**AVIS RELATIF À LA PROTECTION
CONTRE LES EVENTUELS EFFETS NOCIFS ET NUISANCES
PROVOQUÉS PAR LES RAYONNEMENTS NON IONISANTS
GÉNÉRÉS PAR DES ANTENNES ÉMETTRICES STATIONNAIRES**

Commune : COLFONTAINE - Exploitant : ORANGE

Référence exploitant : 402C1_1 - 30549C1_1 - 40549C1_1 - 50549C1_1

Rapport n° 331 / 2026

Figure 1 : Vue en plan des lieux de séjour et des points de contrôle

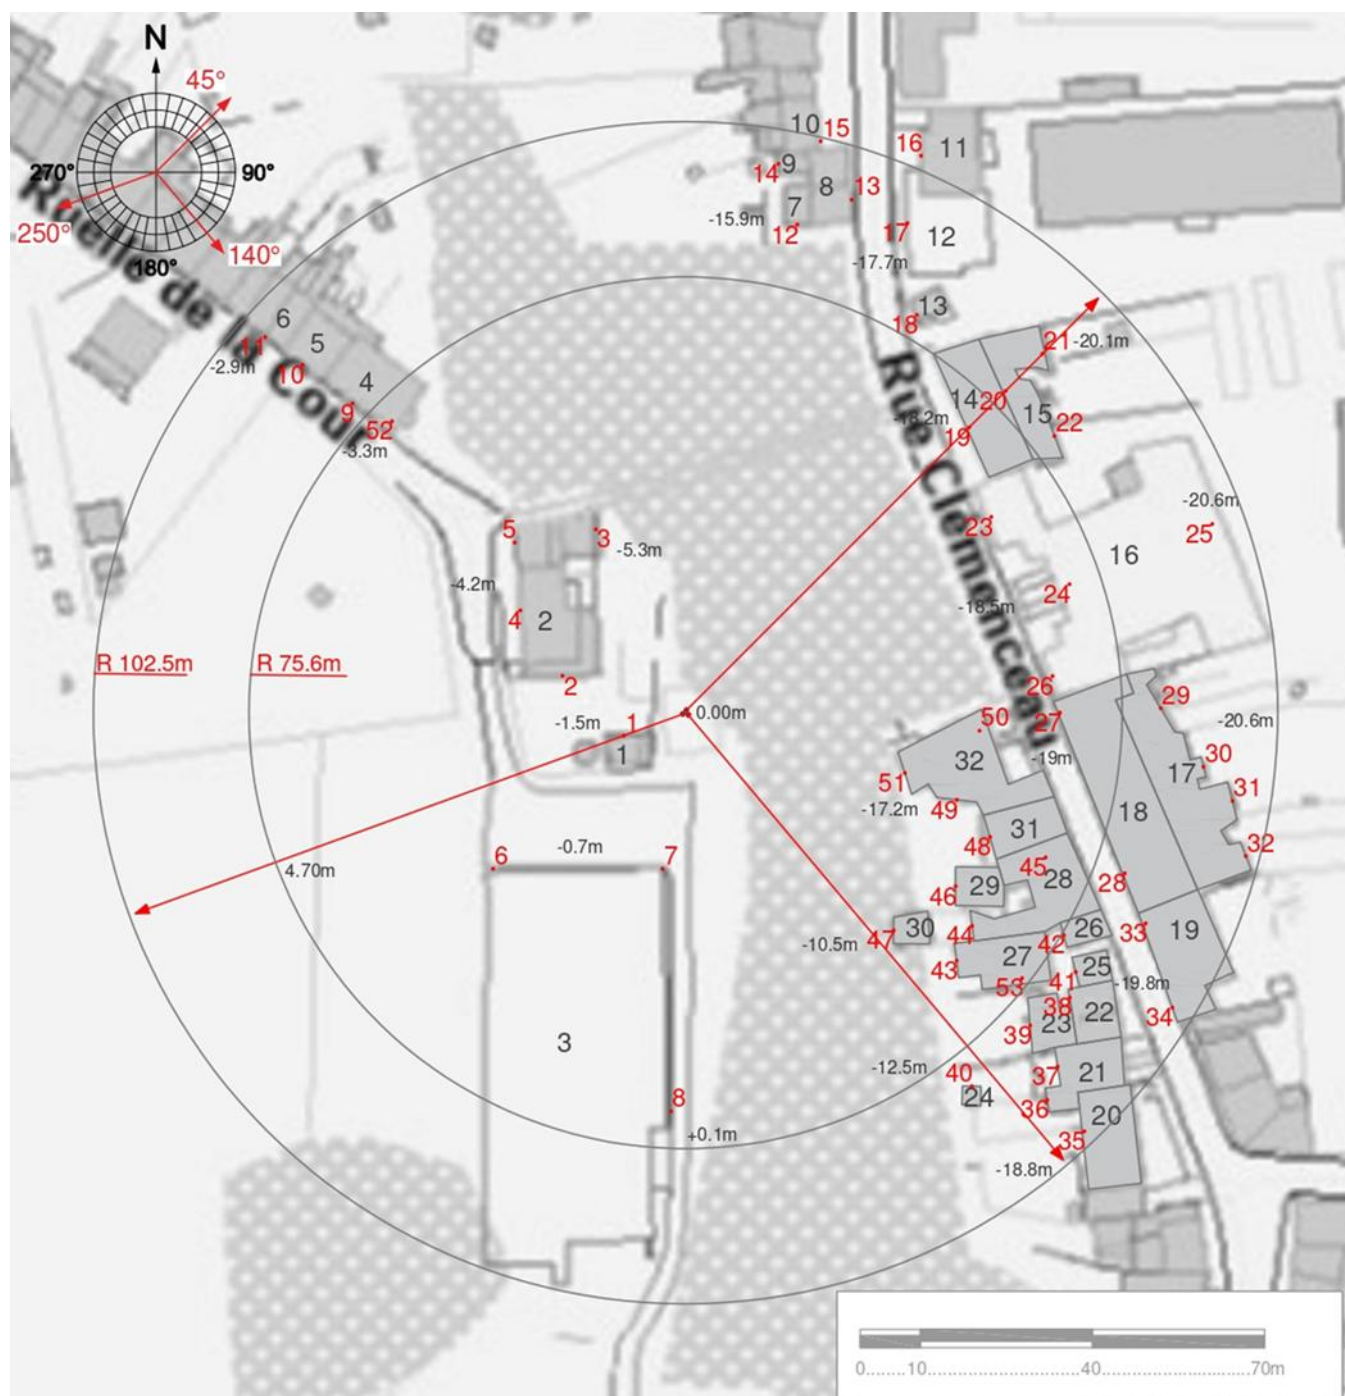
Les fréquences d'émission, la puissance rayonnée par chacune des antennes et leur gain permettent de déterminer le rayon de la zone à analyser. Tout dépassement de la limite par installation est exclu en dehors de cette zone. Le tableau 2 reprend les 35 LS² pour lesquels l'indice d'exposition est le plus élevé. Les différentes colonnes indiquent :

- le numéro du point de contrôle repris sur un des plans de la figure 1;
- le numéro du LS dans lequel se trouve le point de contrôle de la 1^{ère} colonne ;
- l'atténuation d'obstacle prise en compte pour le calcul de l'indice d'exposition dans le LS ;
- le résultat du calcul de l'indice d'exposition.

En ce qui concerne les antennes de l'installation mentionnées dans le tableau 1, la distance maximale à laquelle la limite pourrait être atteinte, à l'extérieur, est égale à 90,8 m. S'il n'y a pas de LS à une distance inférieure, les antennes respectent forcément la limite d'immission.

Dans le cas des LS situés à l'intérieur des bâtiments, une atténuation d'obstacle est prise en compte et il en résulte que la distance maximale à laquelle la limite pourrait être atteinte se réduit à 64,4 m.

Les résultats de l'évaluation décrite au paragraphe 4 indiquent que les antennes émettrices stationnaires de l'installation faisant l'objet du présent avis ne produisent pas, dans un lieu de séjour, un rayonnement électromagnétique maximum supérieur aux limites fixées à l'article 4 du décret.

En conclusion, les antennes émettrices stationnaires faisant partie de l'installation référencée dans le paragraphe 2 et dont les caractéristiques techniques sont résumées dans le tableau 1 **respectent les limites d'immission** fixées à l'article 4 du décret du 8 décembre 2022 (M.B. du 16.12.2022) modifiant le décret du 3 avril 2009 relatif à la protection contre les éventuels effets nocifs et nuisances provoqués par les rayonnements non ionisants générés par des antennes émettrices stationnaires.
